**Avis de la Mission Régionale d'Autorité environnementale
Nouvelle-Aquitaine
sur le projet de ferme agrivoltaïque
d'EYGURANDE-ET-GARDEDEUIL (24)**

AVIS NA-2026-012141/A P

Localisation du projet : Commune d'Eygurande-et-Gardedeuil (24)
Maître(s) d'ouvrage(s) : Société GLHD
Avis émis à la demande de l'Autorité décisionnaire : Préfète de la Dordogne
En date du : 20 janvier 2026
Dans le cadre de la procédure d'autorisation : Permis de construire
L'Agence régionale de santé et la préfète de département au titre de ses attributions dans le domaine de l'environnement ayant été consultés.

Synthèse des enjeux hiérarchisés pour le milieu naturel - extrait étude d'impact pages 220 à 222

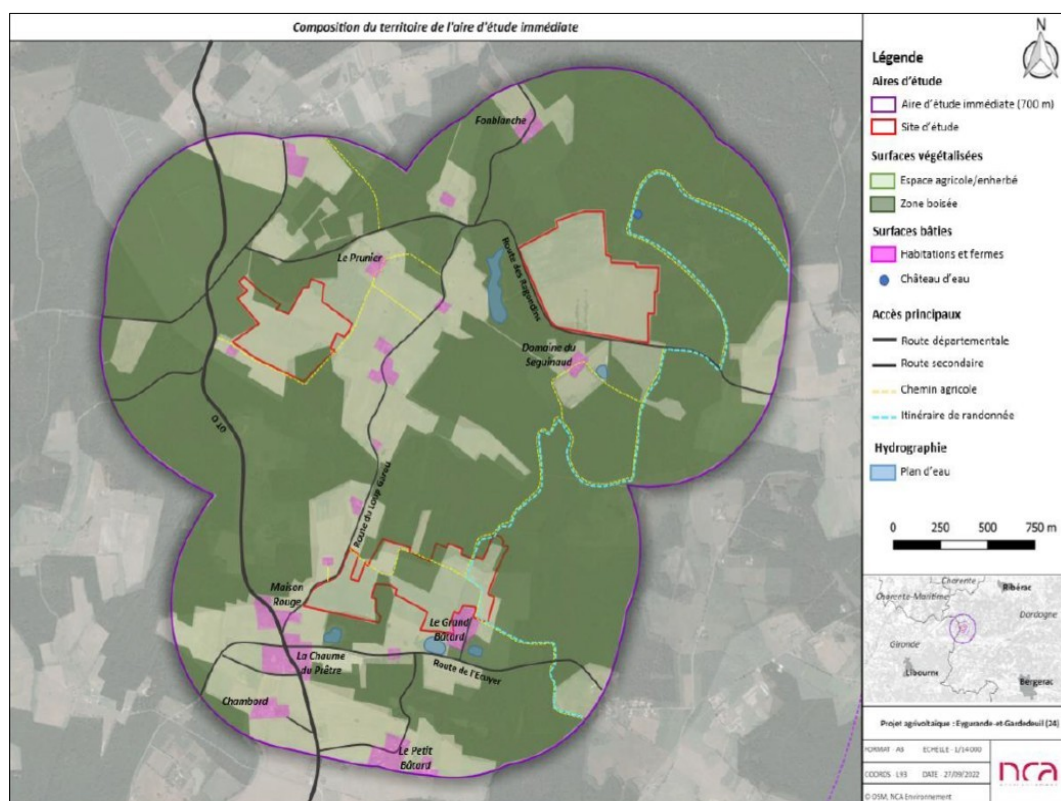
La zone d'implantation nord-est notamment présente un enjeu fort sur la très grande majorité de sa surface, en raison de la présence de boisements favorables à la Tourterelle des bois et de prairies favorables à la Cisticole des joncs.

Il est noté que le projet s'implante en partie (notamment pour la partie nord-est) sur des secteurs à enjeu fort pour la faune. **La MRAe recommande de quantifier (en surface) les habitats (de repos et de reproduction) des espèces protégées, altérés ou détruits par le projet, et de proposer des mesures de compensation en cas d'incidences résiduelles non nulles. Il conviendra par ailleurs de prendre en compte les incidences potentielles des opérations de débroussaillage autour du projet : certains secteurs concernés par la mise en œuvre d'obligations légales de débroussaillage (OLD) présentent en effet des enjeux forts à très forts selon l'étude.**

Il est toutefois noté que le projet finalement retenu s'implante en partie sur des secteurs à enjeu fort pour la faune, et notamment l'avifaune. **La MRAe recommande de justifier l'absence d'un évitement plus large de ces secteurs.**
